**Wyjaśnienia treści SWZ (zestawy 41, 42, 44)**

Dotyczy: postępowania prowadzonego w trybie przetargu nieograniczonego, o wartości szacunkowej powyżej progów unijnych, w oparciu o przepisy ustawy z dnia 11 września 2019r. Prawo zamówień publicznych (Dziennik Ustaw z 2022r., poz. 1710), którego przedmiotem jest: „Budowa budynku dydaktycznego wraz z garażem podziemnym polegająca na rozbudowie i przebudowie budynku biblioteki Uniwersytetu Papieskiego Jana Pawła II w Krakowie” znak sprawy ZP.240.22 – 32.

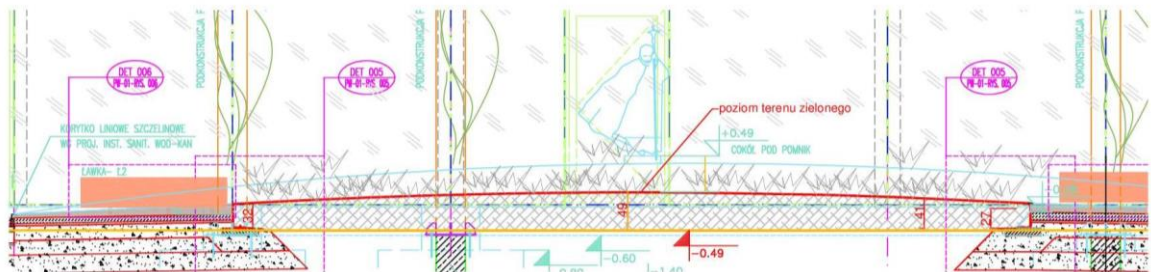
4. Na rysunku projektu zieleni oznaczono 126 sztuk krzewów T4 natomiast w tabeli na tym samym rysunku napisano, że należy zasadzić 102 sztuk tych krzewów. Prosimy o wyjaśnienie rozbieżności.

**Odp.: Zamawiający informuje, że należy przyjąć 126 szt. krzewów T4**

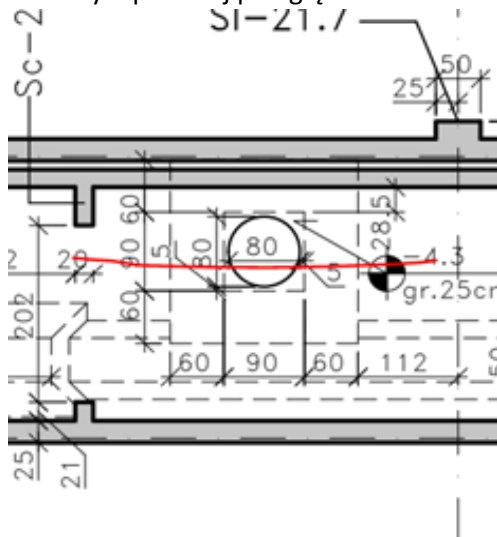
6. Prosimy o podanie grubości ziemi urodzajnej pod nasadzenia łąki kwietnej. W opisie wskazano 19-66cm prosimy o informacje, w których miejscach należy zastosować daną grubość.

**Odp.:** Zamawiający informuje, że różnica wysokości wynika z założonego ukształtowania terenu określonego w projekcie architektury. Poziom wymienianej ziemi urodzajnej należy przyjąć zgodnie z rys arch. PW-02-03-06-2022-RYS. 103.A. Wymiana ziemi od poziomu -0.49 cm. Szkic poglądowy poniżej :

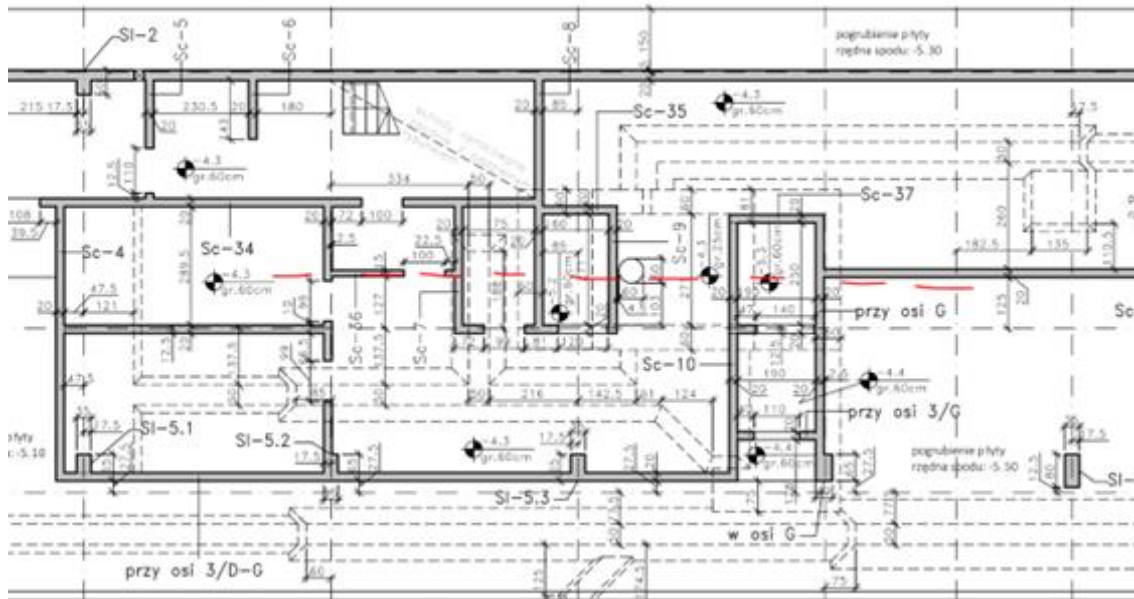
7. Prosimy o przekrój przegłębienia fundamentów między osiami K-L/4-5.

**Odp.:** Zamawiający informuje, że przekroje przez wskazane miejsca, są przedstawione na rysunku deskowania płyty fundamentowej.

Rys.34. Schemat wypełnienia szczelin dylatacyjnych.

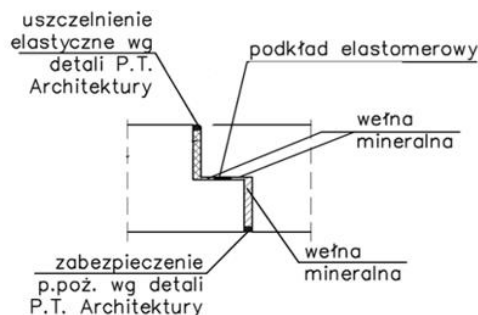
20. Prosimy o informację jakie elementy znajdują się na detalu płyty poz. +3 PW-05-03-06-2022-005-DESKOWANIE PŁYT POZ.+3.

**Odp.: Zamawiający informuje, że detal przedstawia miejsce w którym projektowana jest dylatacja. Informacje na temat wypełnień znajdują się w SST-05.02 pkt 5.2.7.**

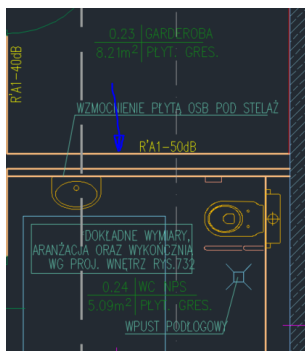
2. Prosimy o informację jaka ściana powinna zostać założona w tym miejscu - E4?

**Odp.: Zamawiający informuje, że we wskazanym miejscu należy przyjąć ścianę E4.**

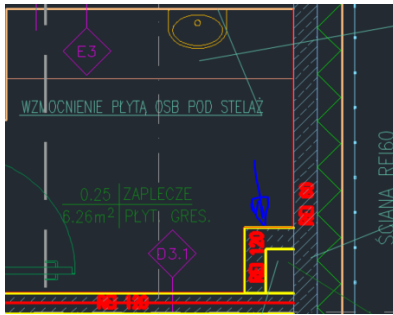
3. Prosimy o informację jaka ściana powinna zostać założona w tym miejscu - E3?

**Odp.: Zamawiający informuje, że jest to ścianka instalacyjna ze stelażem pod umywalkę. Profile 70+10cm, obłożone podwójnymi płytami GK obustronnie. Wykończenie wg projektu wnetrz.**

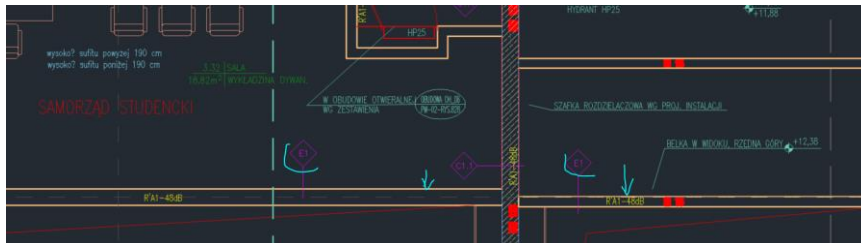
4. Prosimy o informację jaka ściana powinna zostać założona w tym miejscu - D2.3?

**Odp.:** Zamawiający informuje, że w tym miejscu należy zastosować ścianę D2.2

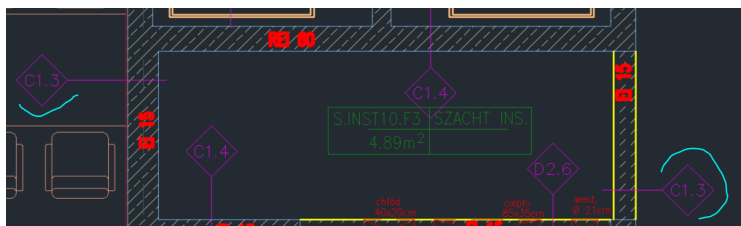
6. Prosimy o poprawne oznaczenie ścian, C1.3 jest ścianą żelbetową wg spisu przegród - jaką ścianę powinniśmy przyjąć dla wskazanej ściany murowanej po prawej stronie?

**Odp.:** Zamawiający informuje, że oznaczenie ściany C1.3 jest poprawne. Błędnie wskazano tutaj ścianę murowaną. Zgodnie z deskowaniem ścian powyższa ściana (Sc-12) jest żelbetowa.

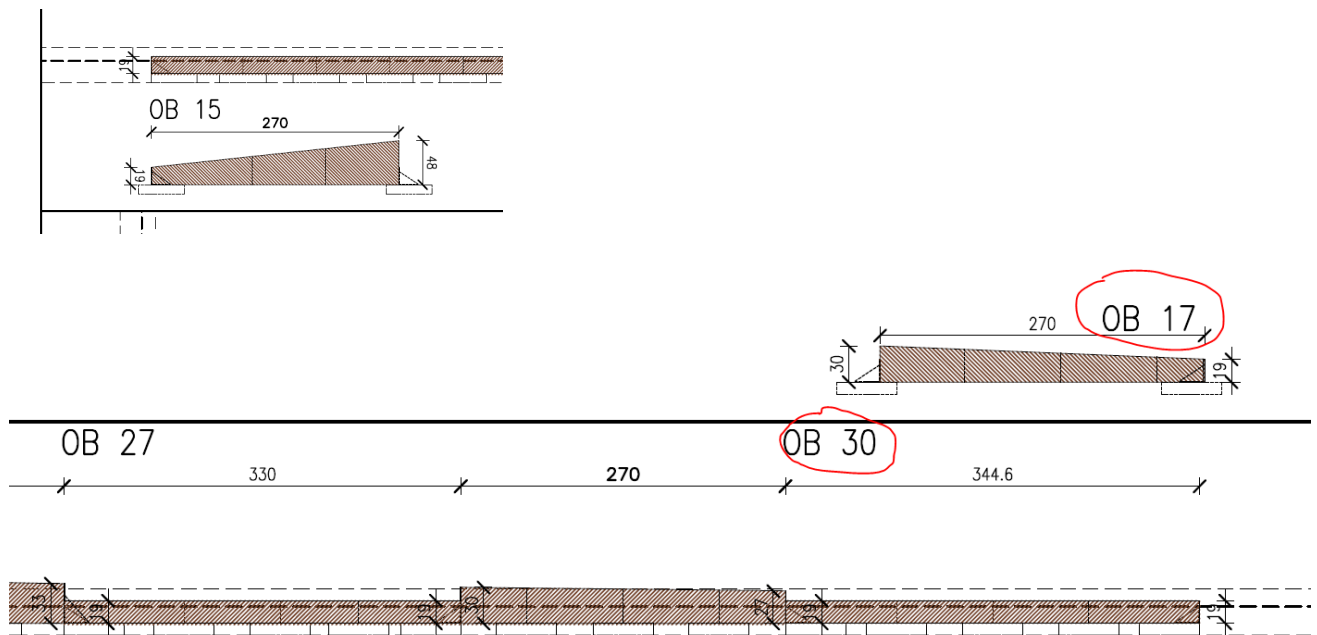
19. Prosimy o podanie wysokości obrzeży typu korten o oznaczeniu OB15 oraz OB17 (brak widoku tego typu obrzeża na rysunku).

**Odp.:** Zamawiający informuje, że dokumentacja pn.: DETALE I ZESTAWIENIA PALISADY KWIETNIKA NA PLACU WEJŚCIOWYM została uzupełniająco zamieszczona w katalogu pn.: „REWIZJE i rys. do zapytań”. Zaktualizowano rysunek obrzeży o widoki ob. 15 oraz ob. 17. Opisano jeden z widoków, który oznaczony był tymi samymi symbolami.

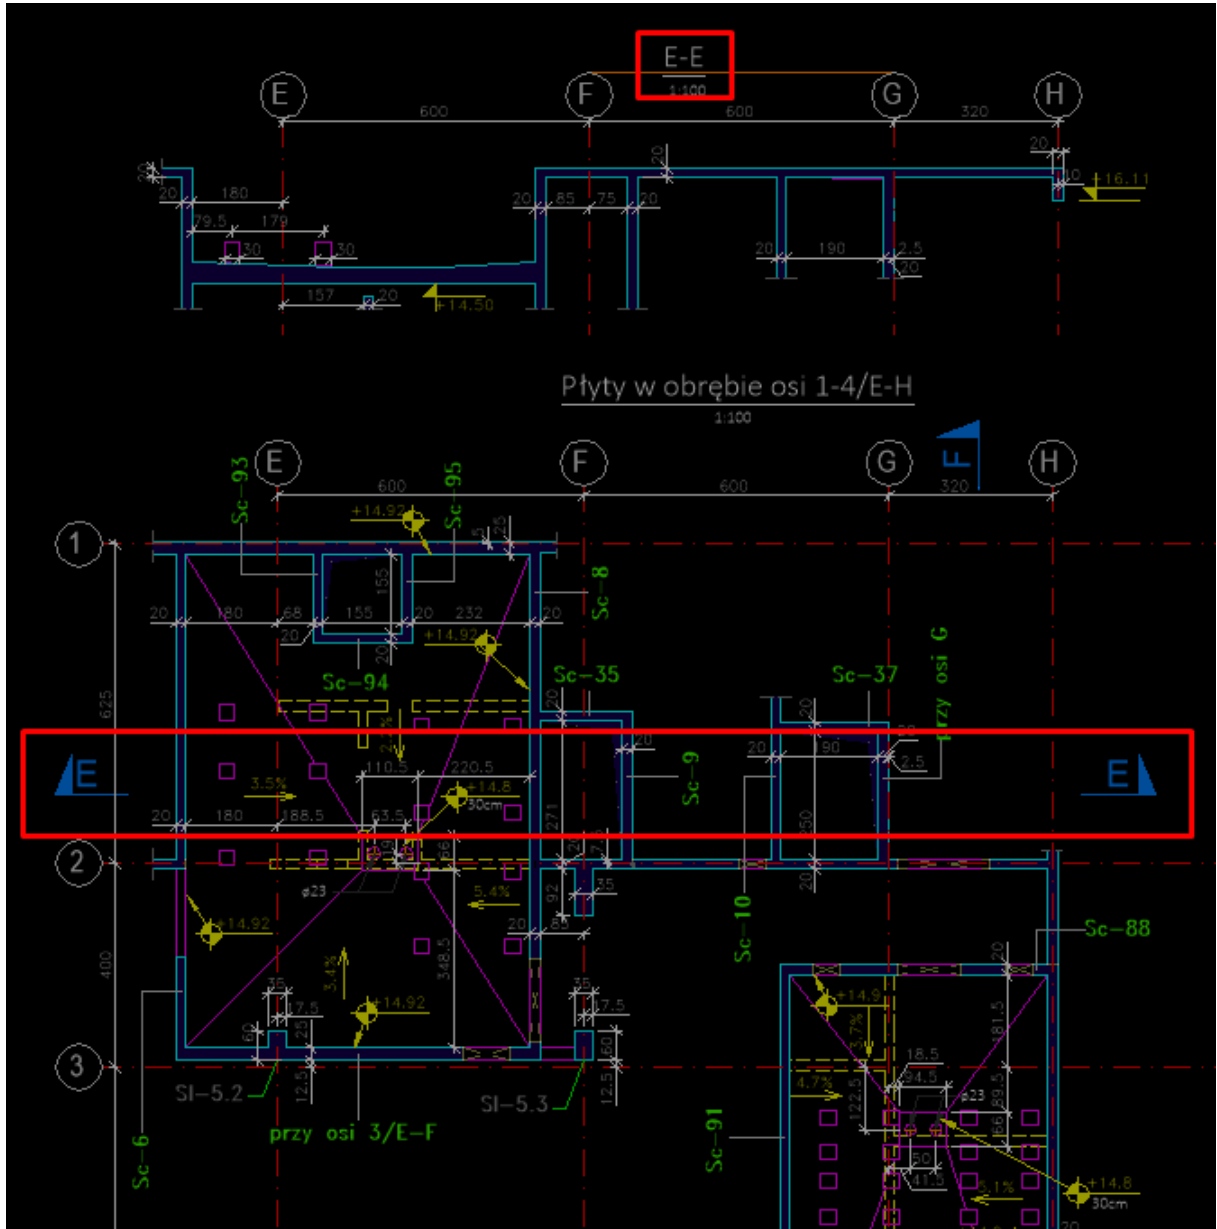
31. Prosimy o oznaczenie na rzucie PW-05-03-06-2022-006 przekroju E-E.

Odp.: Zamawiający informuje, że przekrój EE znajduje się we wskazanym rysunku:

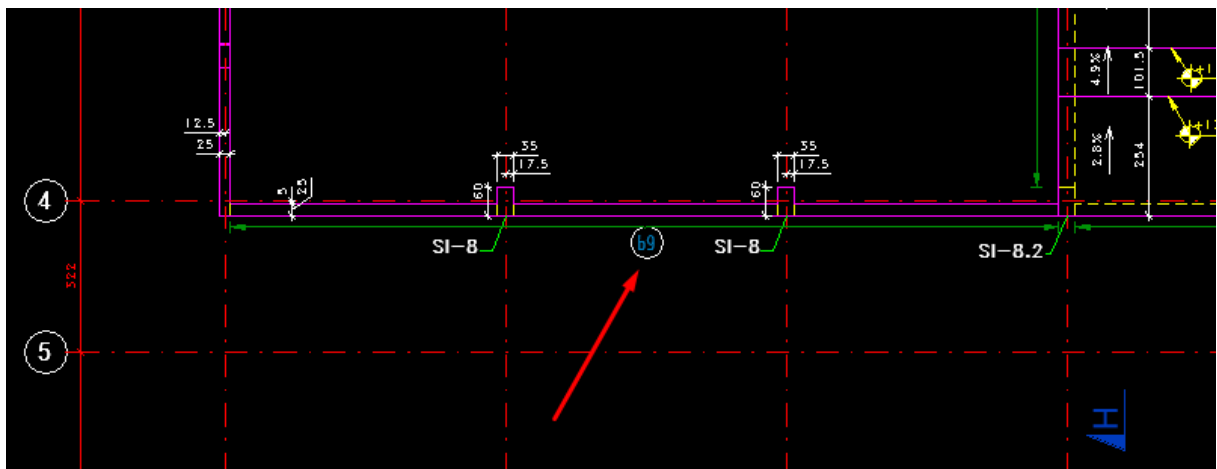
34. Prosimy o podanie grubości styropianu, który ma zostać zastosowany do warstw trawy/ chodnika na stropie.

**Odp.: Zamawiający informuje, że grubości styropianu, który ma zostać zastosowany do warstw trawy/ chodnika na stropie należy przyjąć zgodnie z wartością podaną na rysunku PW-02-03-06-2022-RYS. 106 PRZEKROJE WARSTWY**
